«ZXM-SoundCard»

ревизия 00

Исправление ошибок в схеме и плате звуковой карты.

Схема формирователя сигнала тактовой частоты.

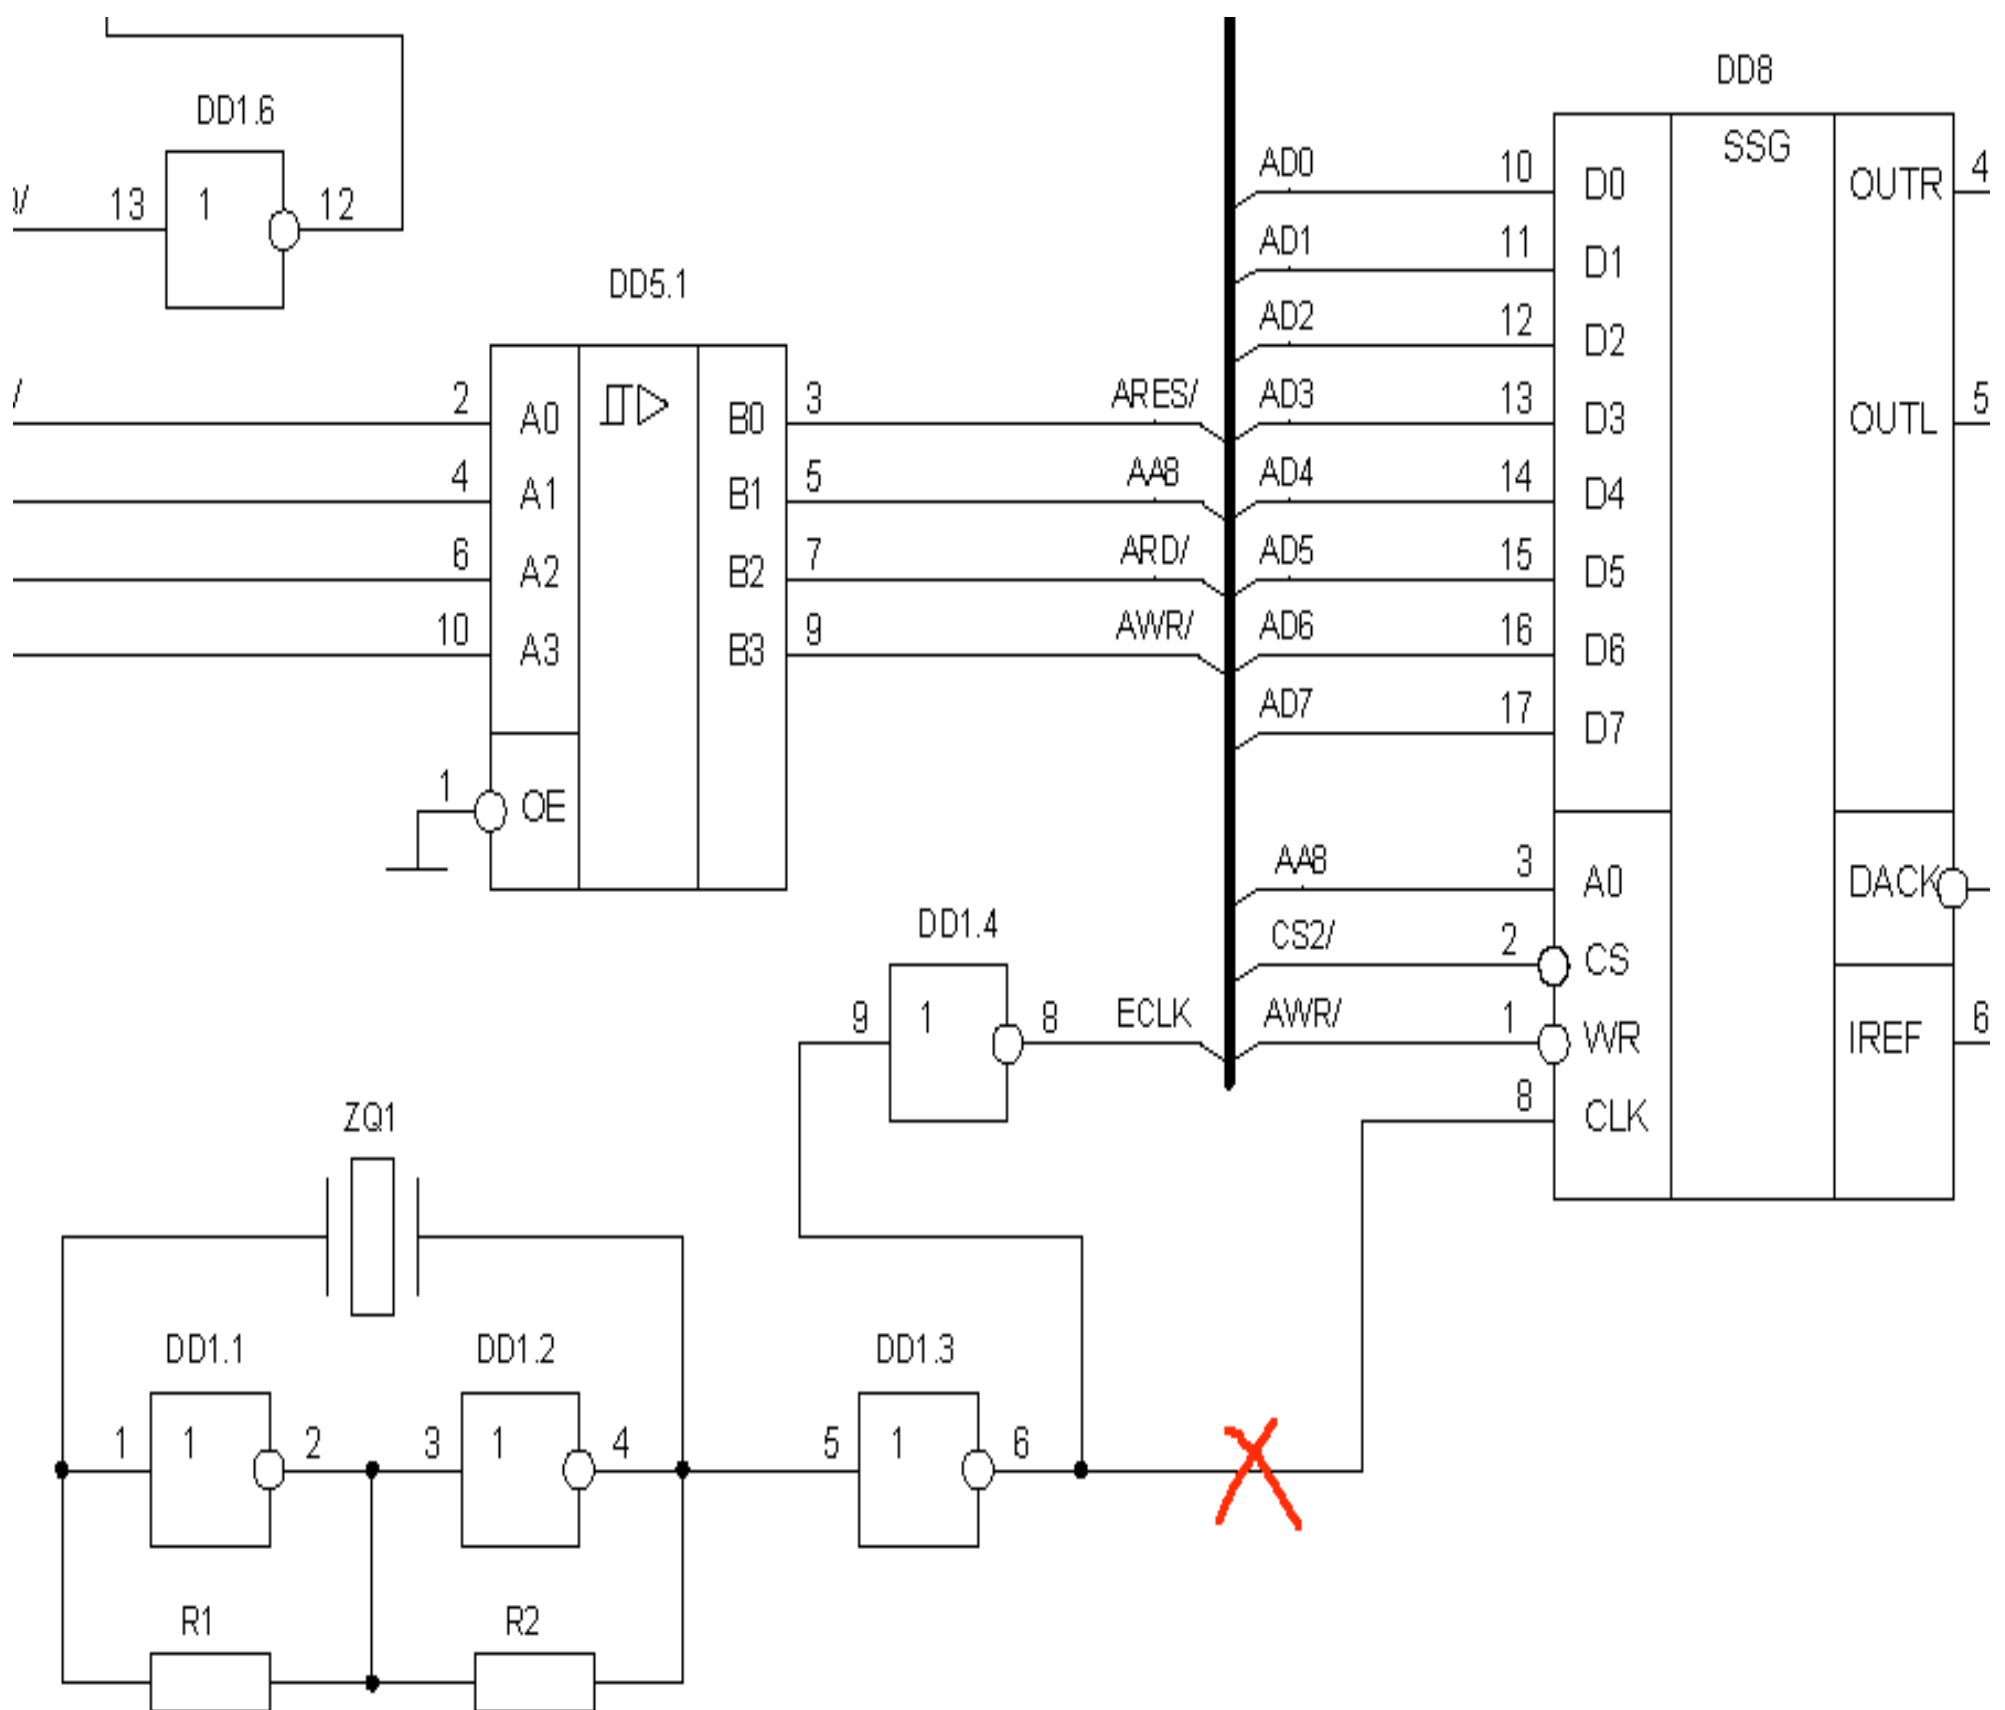
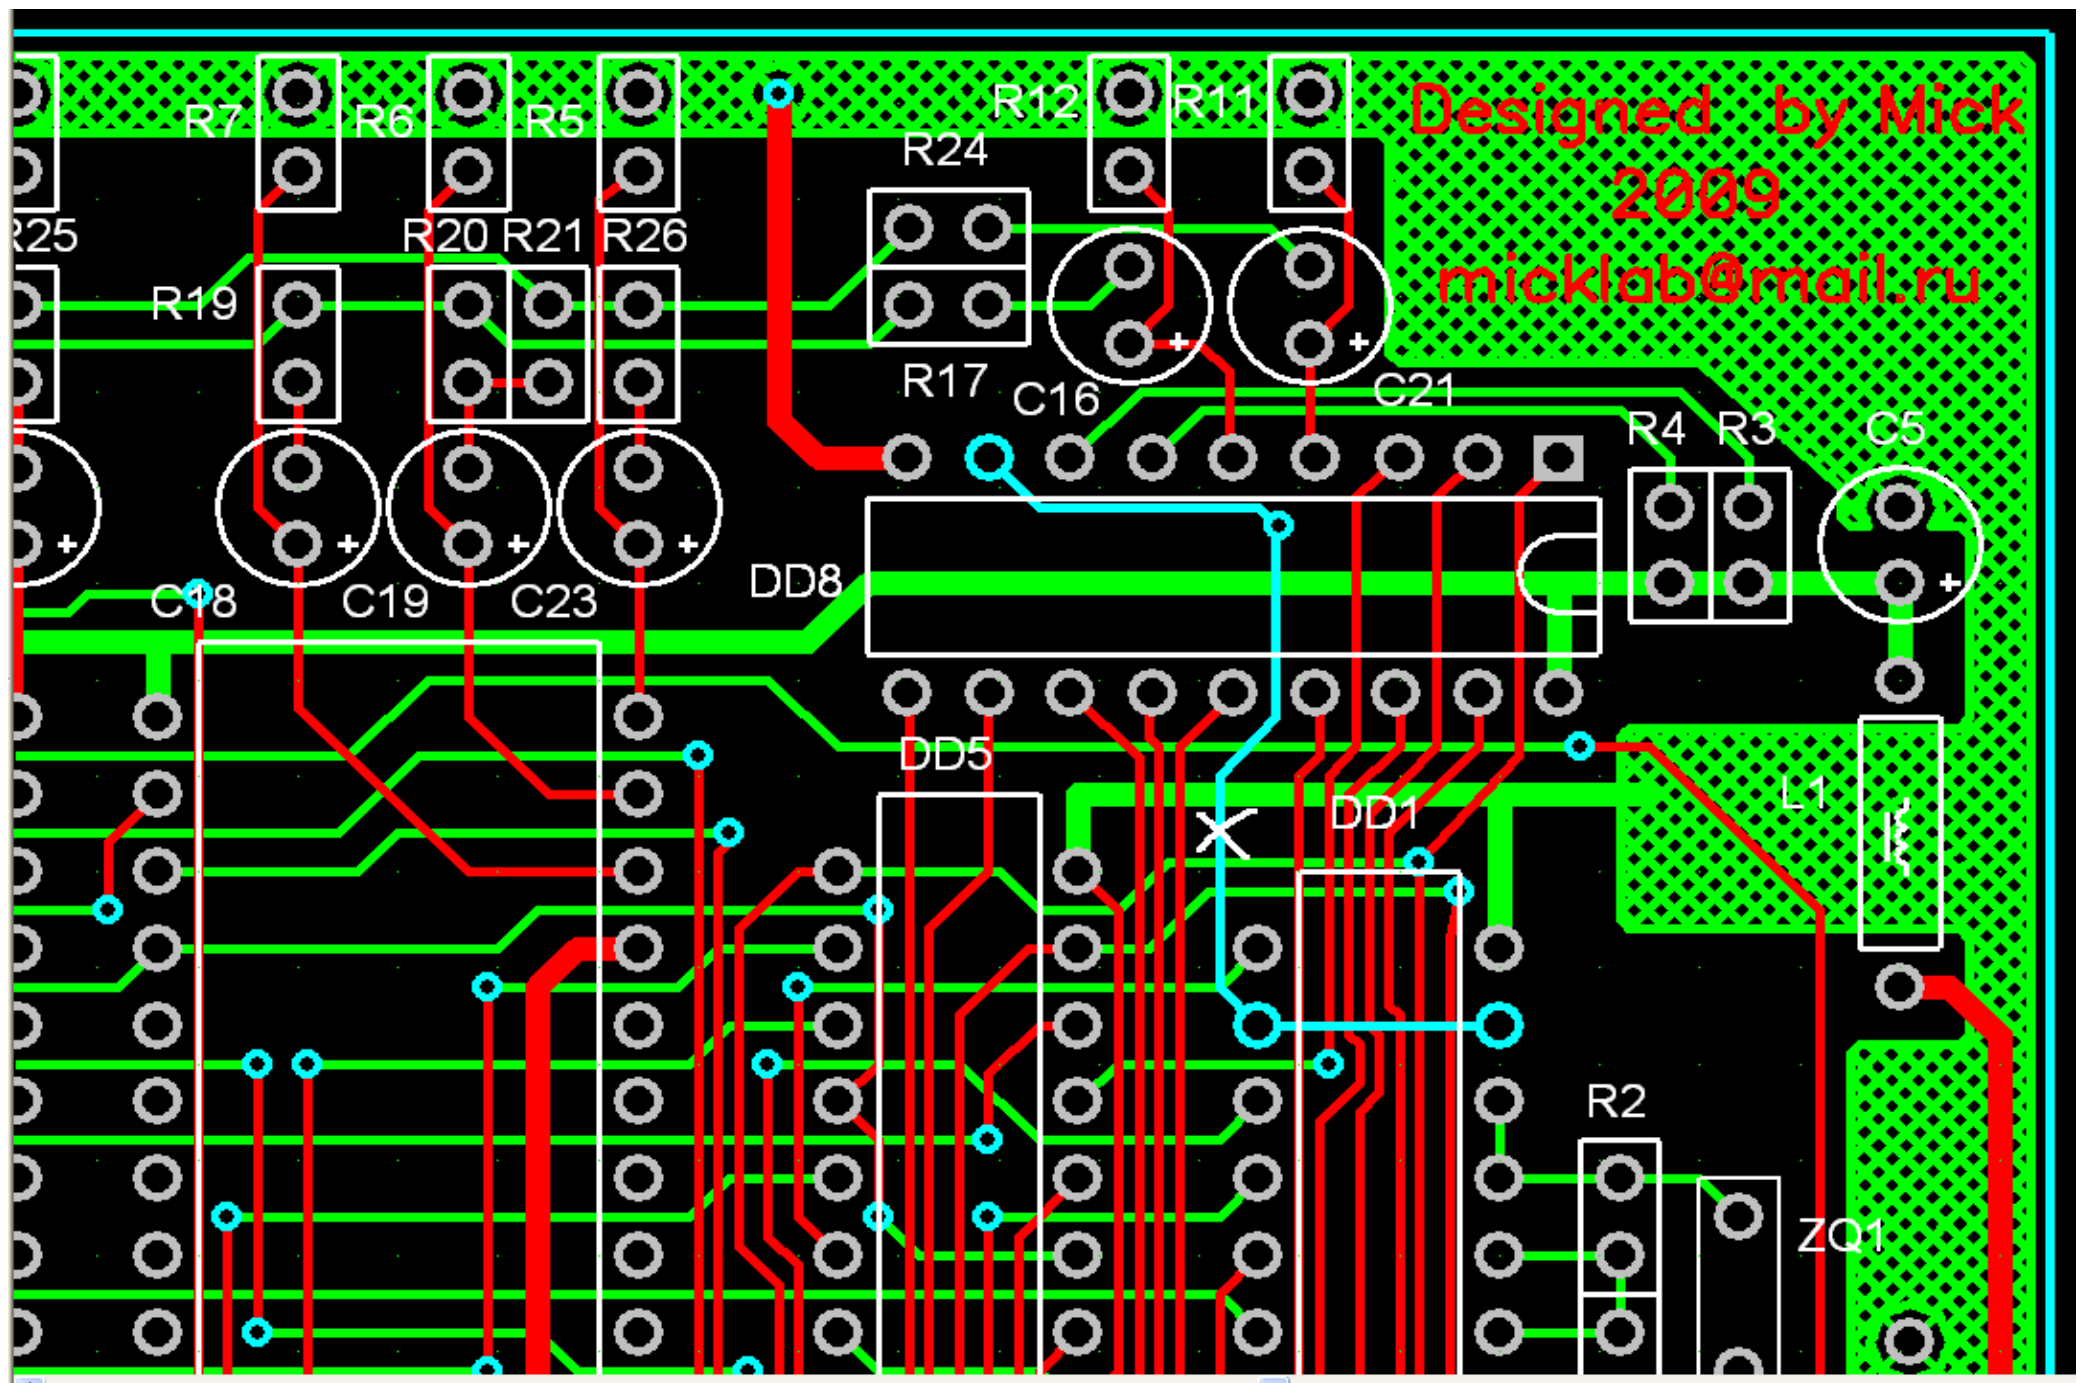
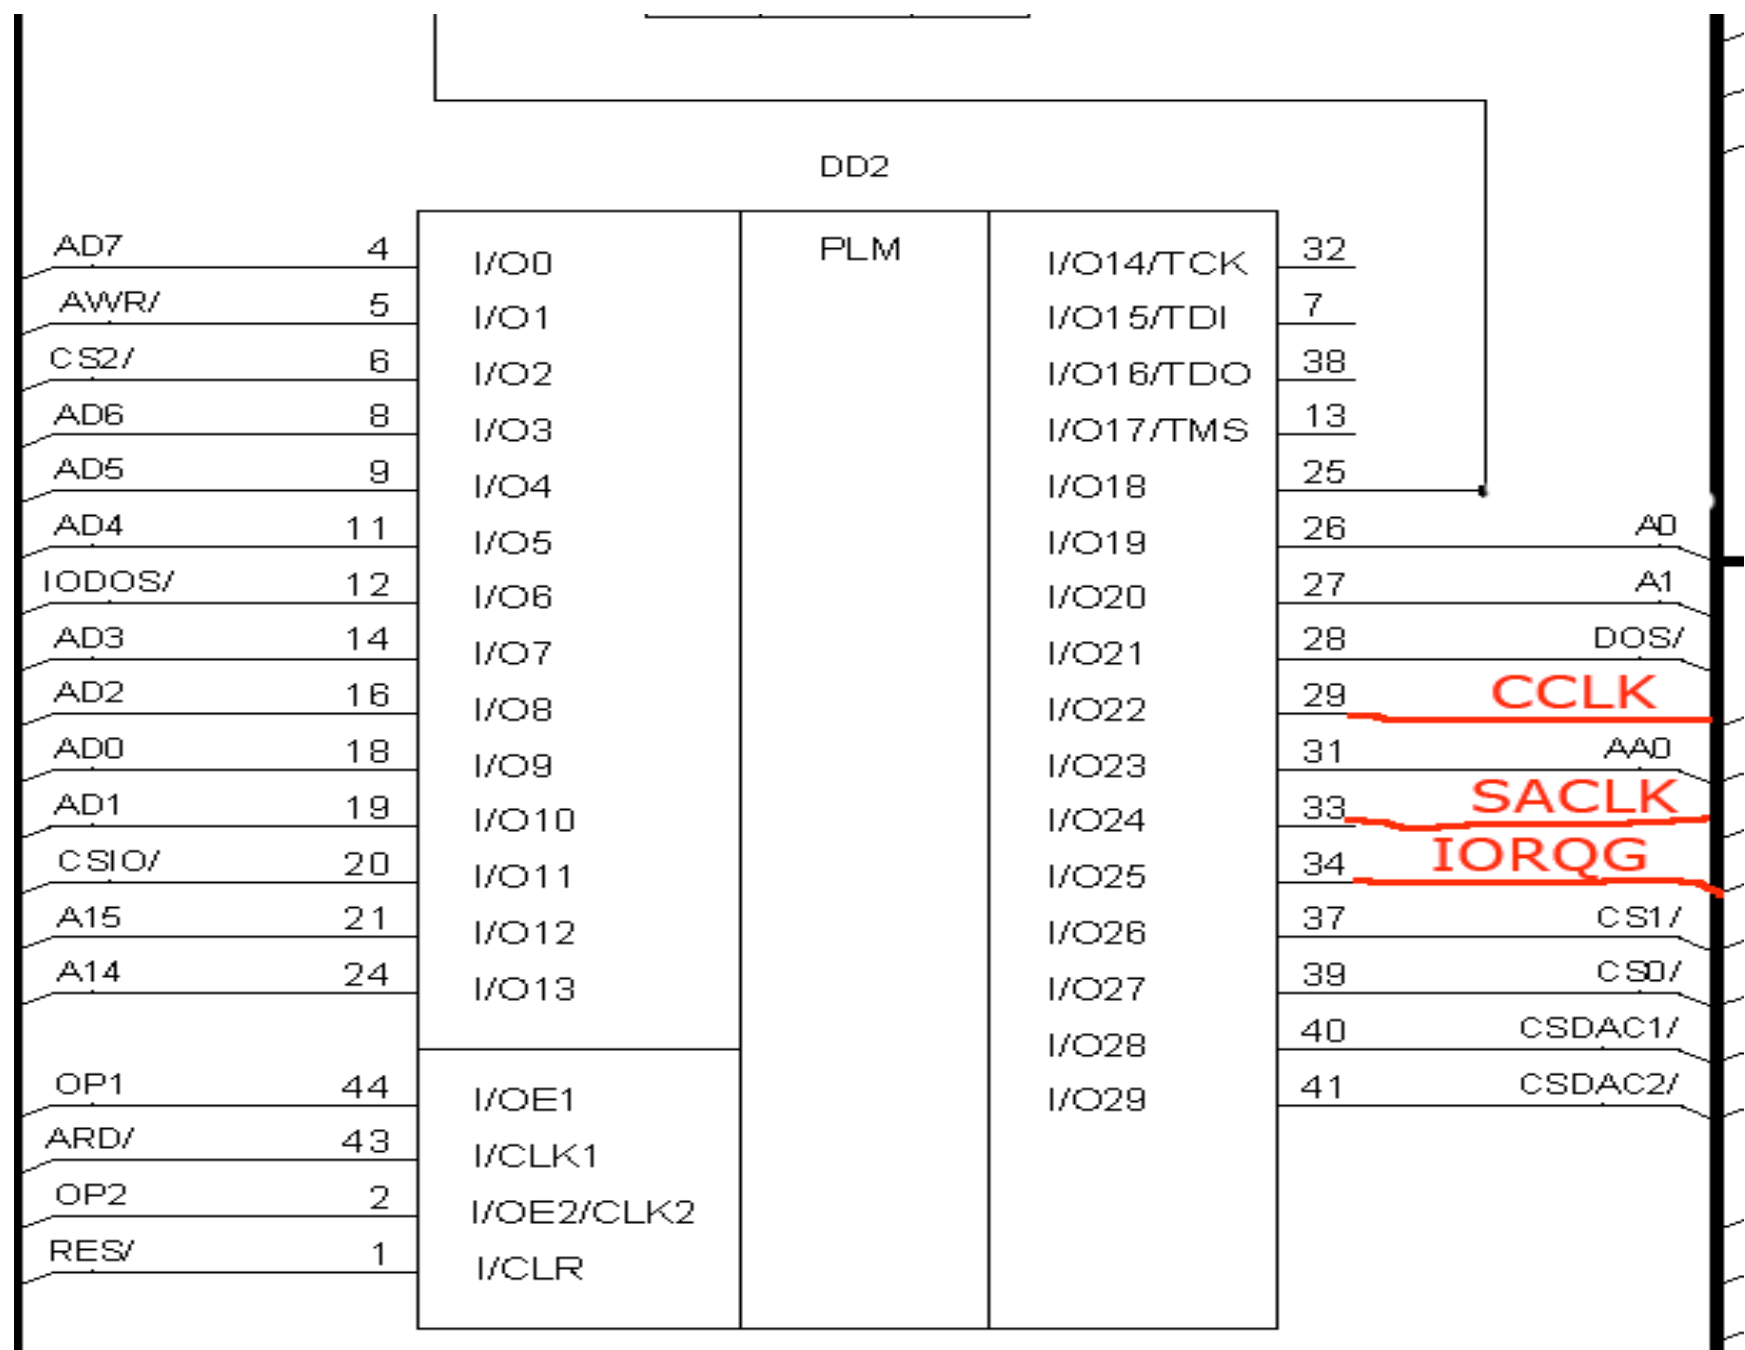
2. *Изменение формирователя сигнала тактовой частоты микросхемы DD8* – Так как микросхема DD9 не имеет входа установки всех внутренних регистров в исходное состояние, то при активации сигнала сброс не происходит инициализация данной микросхемы. Из-за этого микросхема начинает выдавать посторонние неприятные звуки. Чтобы избавиться от этого неприятного звучания необходимо входную частоту останавливать при активации сигнала сброс.

Для того чтобы в процессе работы можно было отключать тактовую частоту, приходящую на вывод 8 микросхемы DD9, необходимо этот сигнал пропустить через DD2. Как показано на рисунках.

Местоположение дорожки на плате, где будем делать порез.

Добавляем в схему новые сигналы CCLK и SACLK

Затем подключаем эти сигналы согласно новой схемы
